改善箇所説明図

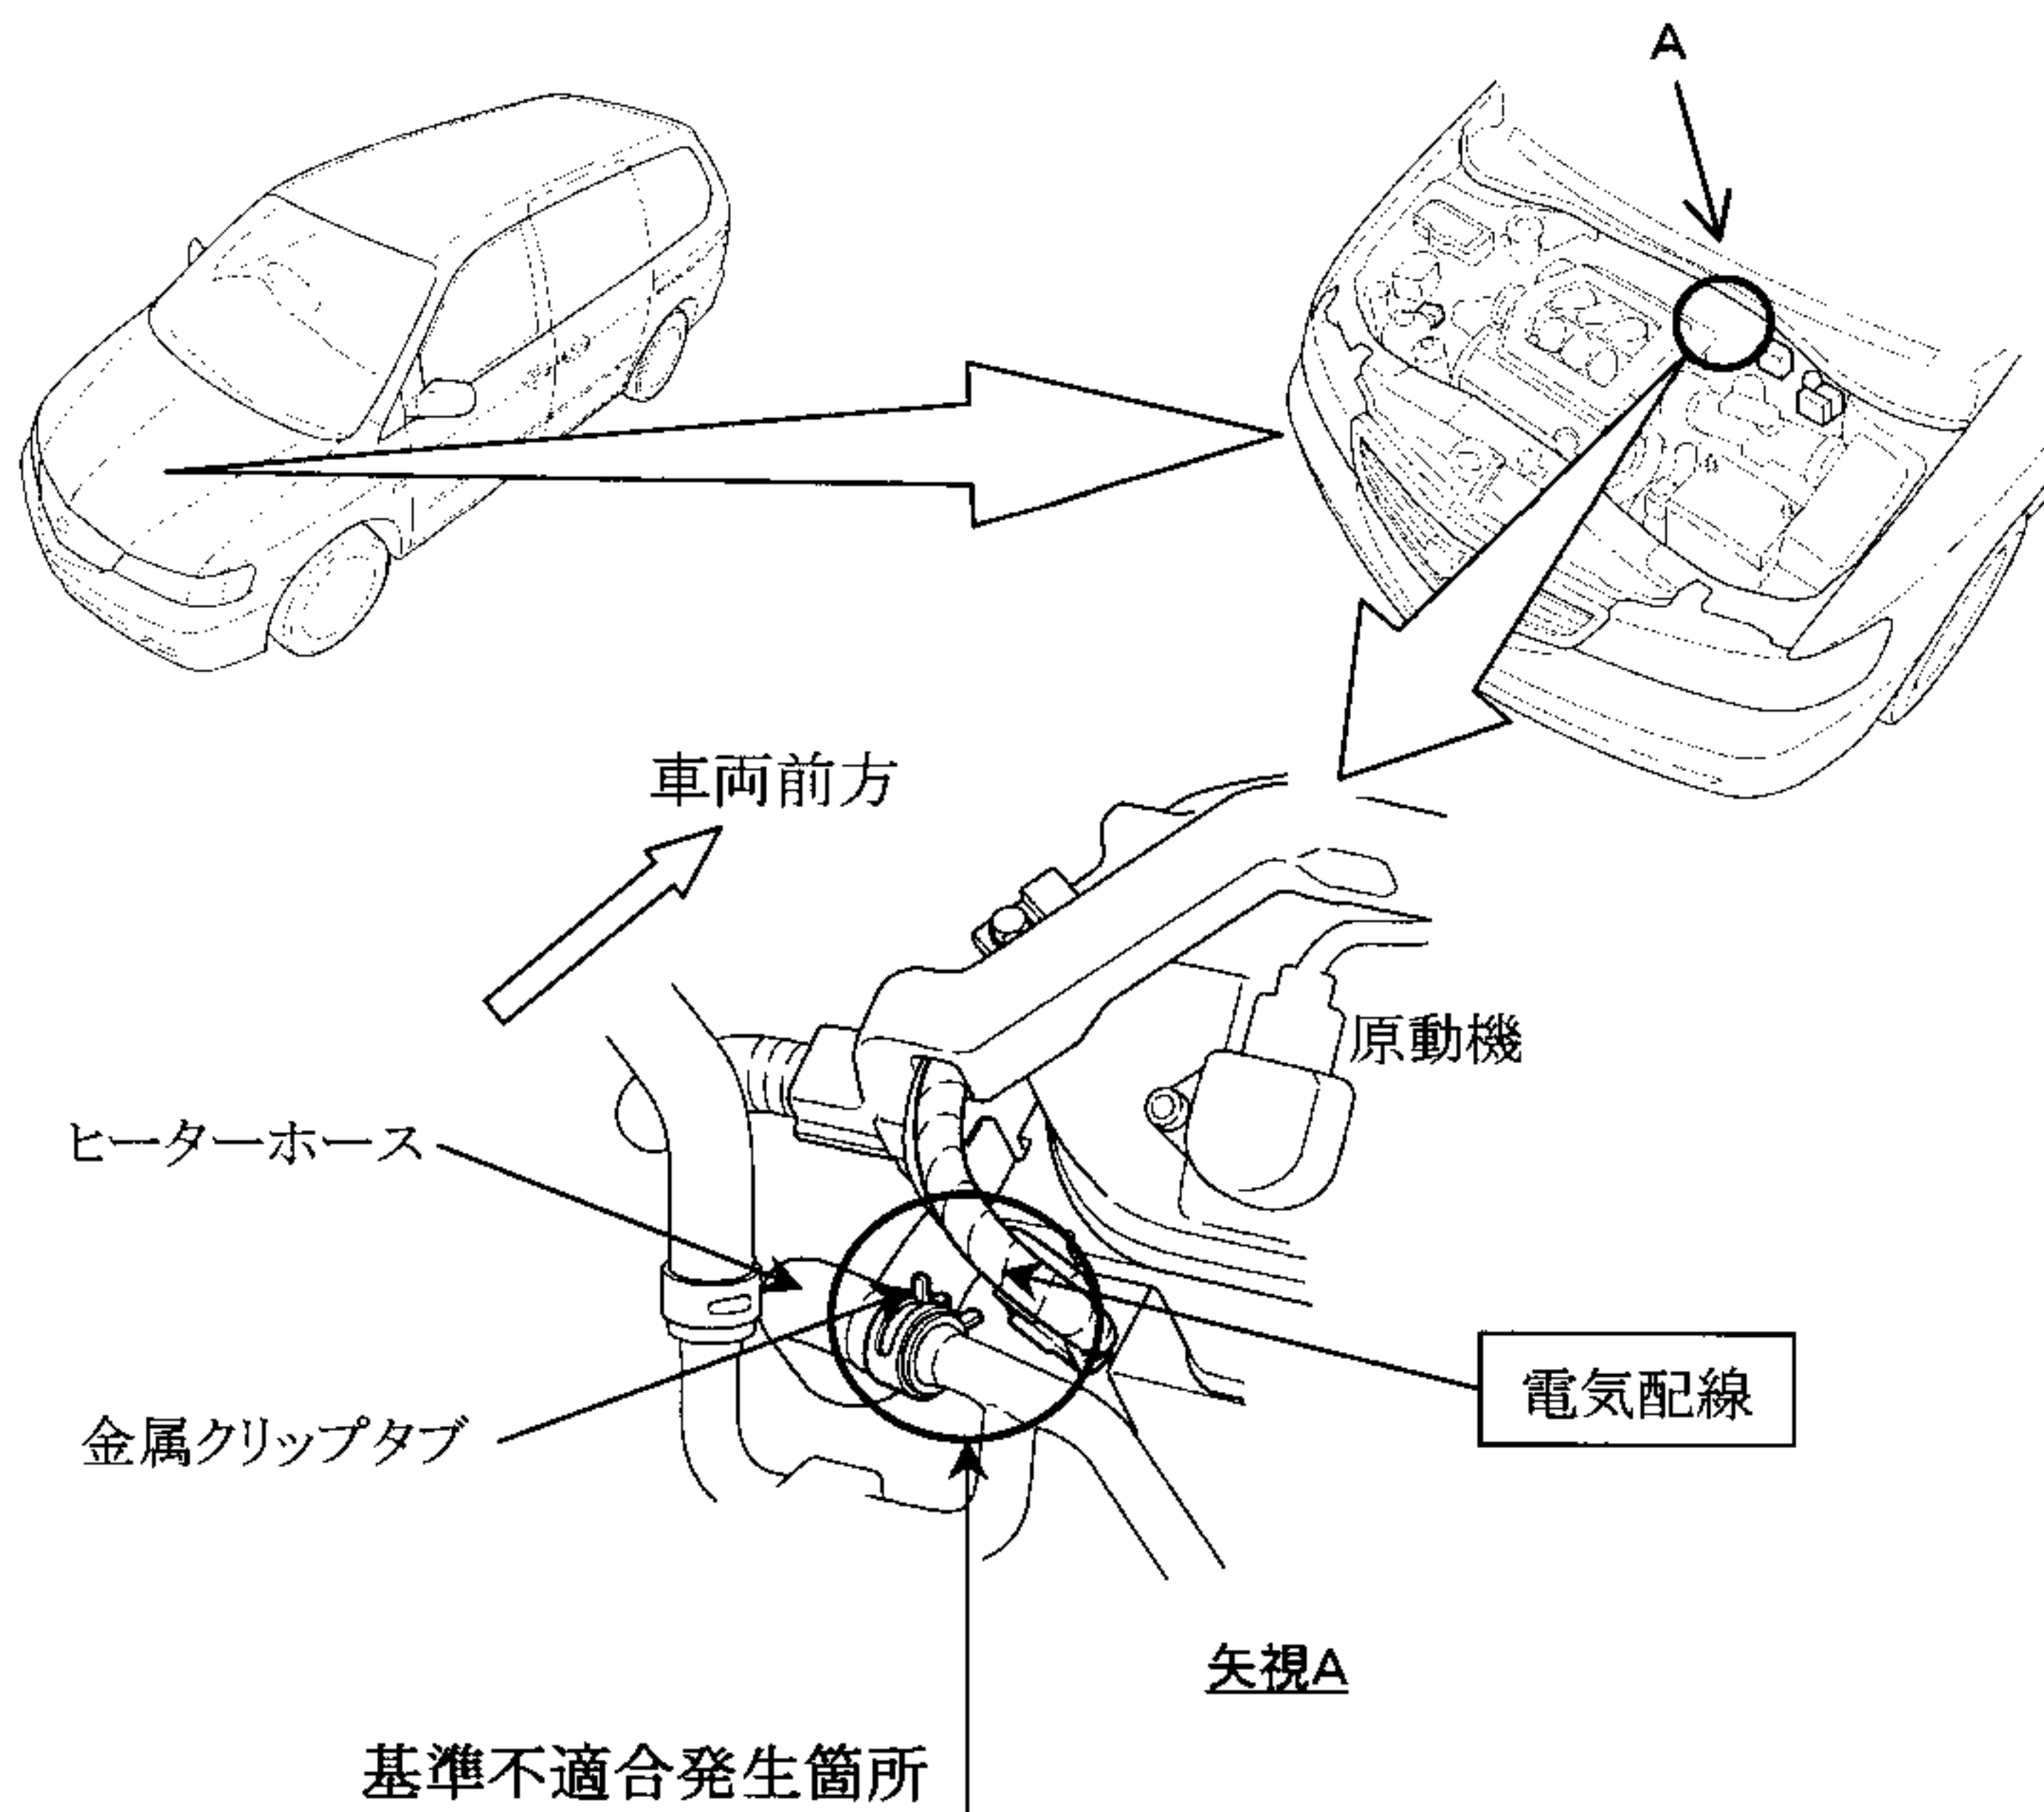
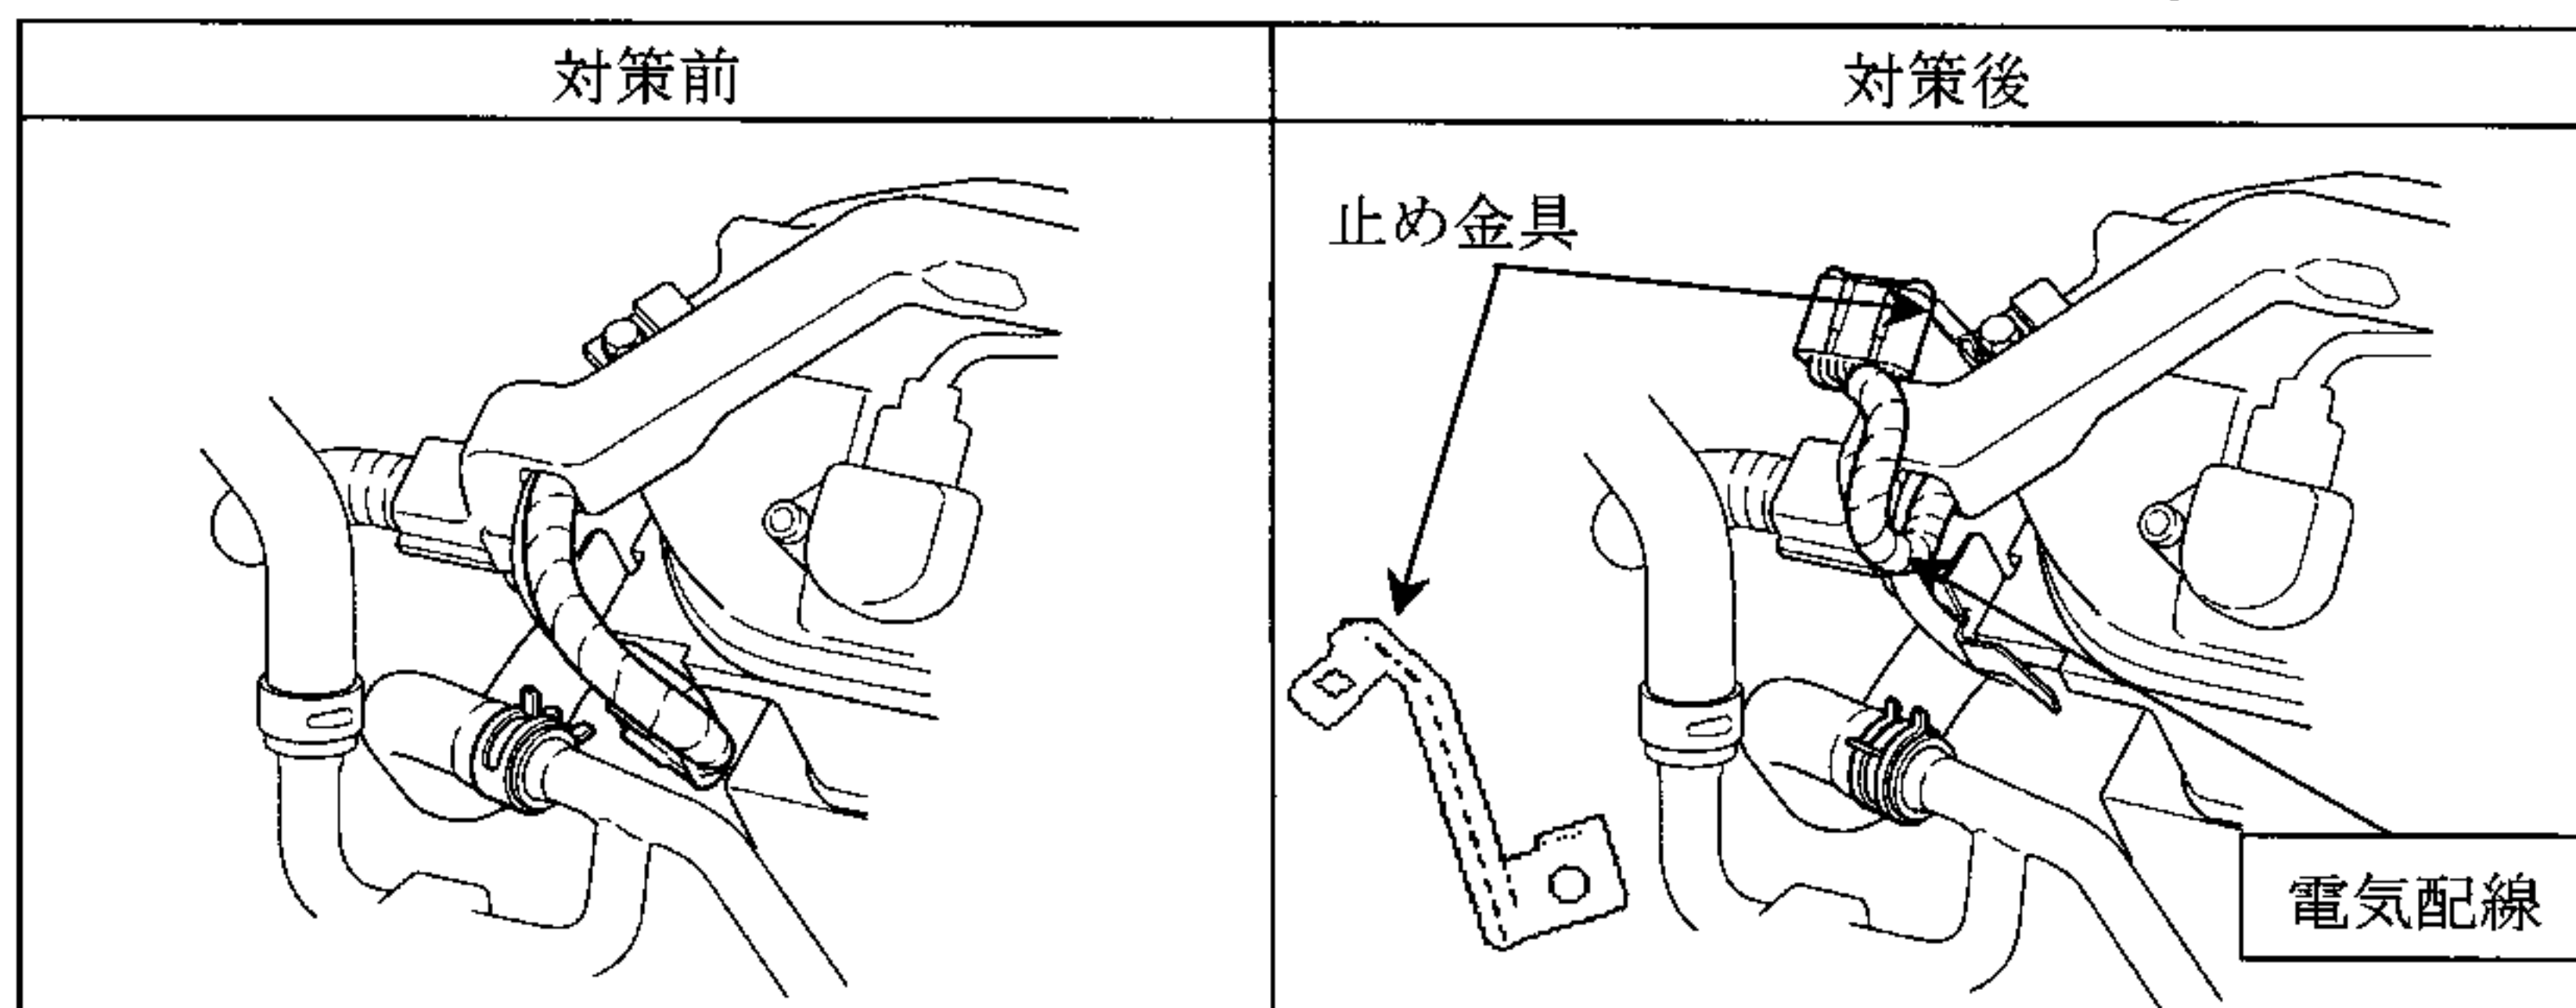
電気装置において、原動機室内の原動機制御用電気配線の取り回しが不適切なため、発進時等の原動機の揺動によりヒーターホースの金属クリップタブ（つまみ部）が配線の被覆を破り回路が短絡することがあり、ヒューズが溶断して原動機が停止し、再始動ができなくなるおそれがある。

全車両、当該電気配線の取り回しを変更し、止め金具を用いて固定する。

当該配線が損傷しているものは損傷状況に応じて修理もしくは新品と交換する。

識別: インテークマニホールドカバー左後側ボルトの頭部に白ペイントを塗布する。
